Meland kommune

Innkalling til Klagenemnda

GBNR 18/92 - Klage på avslag til søknad om opparbeiding av ny avkøyring - Sagstad

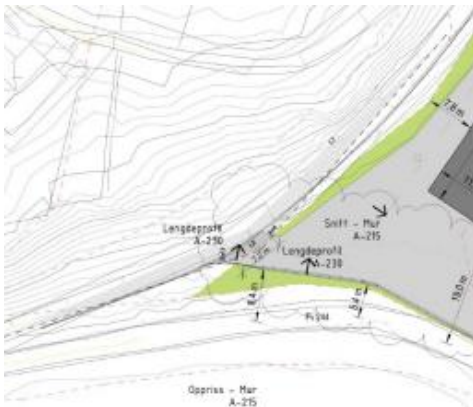
BNK Eigedom AS har søkt om løyve til etablering av ny avkøyring frå GBNR 18/92 til kommunal veg Øvre Sagstad.

Utforming av avkøyringa er vist i kartutsnittet under:

Eksisterande avkøyrsl/køyrsmønster vist i blått. Ny avkøyrsl/ køyrsmønster vist i raudt.

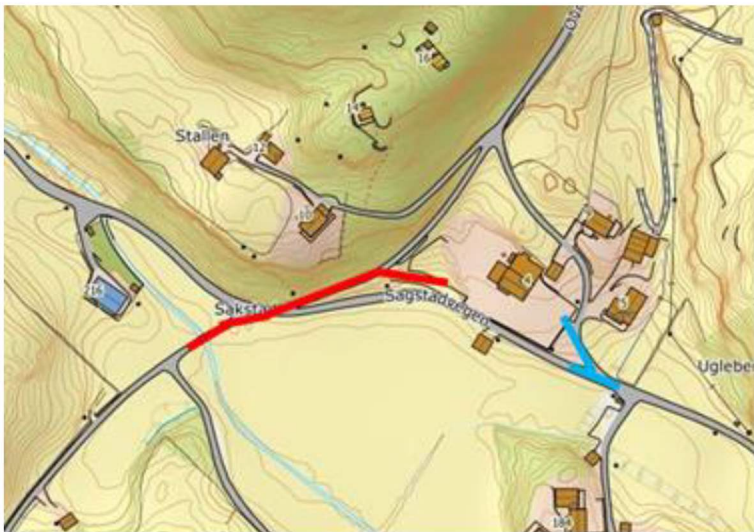
Klagar ønskjer med den nye avkøyrsla og leie trafikk vekk frå fv 244 og inn på kv 34. Dette fordi svingradiusen mot fv. 244 er for knapp.

Rådmannen vurderar at sjølv om ei endra avkøyrsl isolert sett kan sjå ut til å vere fordelaktig, så skapar omlegginga nye trafikale utfordringar. Hovudproblemet med å leie meir trafikk til denne avkøyrslen er at det er svært dårleg sikt mot høgre. Ei vidare belastning av dette krysset vil difor være svært uheldig med omsyn til trafikktryggleiken. Vidare er kv. 34 Sagstad ein smal veg utan veglys som ikkje er eigna for meir trafikk. Kv. 34 Sagstad er også skuleveg for elevar som kjem frå Dalemarka og Dalstø område. Vi viser igjen til Forskrift om retningslinjer for behandling av avkjørslesaker, F26.02.1982 nr. 3791, som legg til grunn at det i slike saker som dette skal takast omsyn til trafikktryggleik, transportfunksjon og vedlikehald av vegen.
